**Bebauungsplan Nr. 250**

**Mühlenteichstraße / Kronenweg**

**Vorschläge zur  
Abwägung der im Rahmen**

**Stand: 22.02.2021**

Abbildung 1 Situation auf unserem Grundstück, erweiterter überbaubarer Bereich

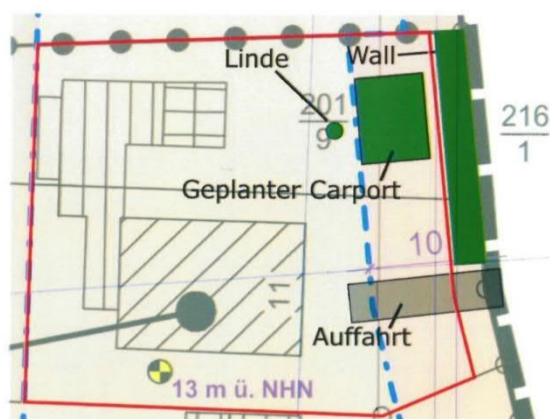
Auf Bild Abbildung 1 ist die Situation auf unserem Grundstück zu sehen. Ca. mittig auf dem ungenutzten rechtsseitigen Vorgrundstück steht die Linde. Die einzig geeignete Position für ein Doppelcarport ist zwischen Linde und Straße.

Der Abstand zwischen Linde und Wall ist ca. 8m, der Wall hat eine Breite von ca. 3m. Durch die Festsetzung eines Mindestabstands von 5m zur Straße für Bauten wie Carports, wäre für unser geplantes Vorhaben nur genügend Raum vorhanden, wenn wir die Linde fällen würden.

Aus vorgenannten Gründen erwarten wir eine Vergrößerung des geplanten überbaubaren Bereichs auf einen Abstand von 3m zum Kronenweg. Dies entspricht den allgemein gültigen Vorgaben der NBauO, die diesen Wert auch für eine Grenzbebauung (Carport) vorsieht.

Den Anregungen wird gefolgt.

Im Sinne einer Gleichbehandlung aller Baugrundstücke im Plangebiet wird der Bebauungsplanentwurf wie folgt geändert:

1.  
Im südöstlichen Plangebiet wird die Abgrenzung des überbaubaren Bereiches neu gefasst. Die Baugrenze verläuft nicht länger in einem Abstand von 10 m zur Straßenbegrenzungslinie des Kronenweges, sondern nur noch in einem Abstand von 5 m.
2.  
Die textliche Festsetzung Nr. 4 wird dahingehend geändert, dass Garagen und Nebenanlagen nicht länger einen Mindestabstand von 5,0 m zu den angrenzenden öffentlichen Verkehrsflächen einhalten müssen, sondern nur noch einen Mindestabstand von 3,0 m.

Die geplanten Änderungen des Bebauungsplanentwurfs wurden bereits mit den Einwendern abgestimmt. Aufgrund der vorgenommenen Änderungen ist die Errichtung eines Carports an der gewünschten Stelle nunmehr möglich.
